Název veřejné zakázky	Dům pro krizové bydlení ul. Benešovská
Druh zakázky	stavební práce
Datum zahájení řízení	15.01.2025

VYSVĚTLENÍ ZADÁVACÍ DOKUMENTACE¹ č. 1 ze dne 27.01.2025

Výňatek z řezu A-A

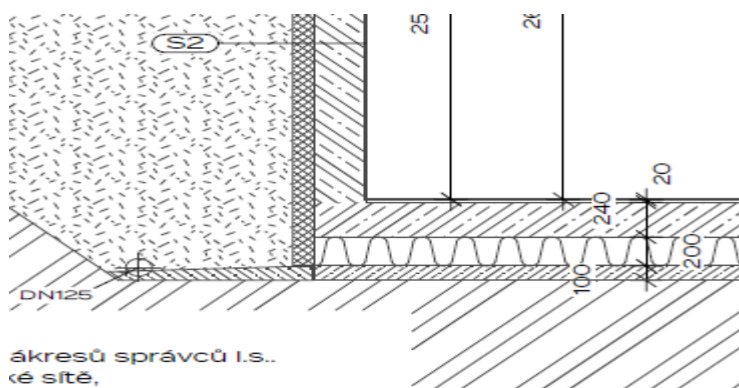
Žádáme o informaci, zda jsou nosné stěny založeny na polystyrenu EPS.

Statické a konstrukční řešení založení je v pořádku.

Stavba je založena na monolitické žb desce, která díky své tloušťce a stupni vyztužení přenáší zatížení celoplošně do základové.

Typ EPS na základové spáře musí být provedeno z EPS s požadovanými parametry, tedy pevnost v tlaku 200 kPa (na str. 147 statického výpočtu je napětí na základové spáře vypočteno na 161,34 kPa při Třídě zeminy G4)
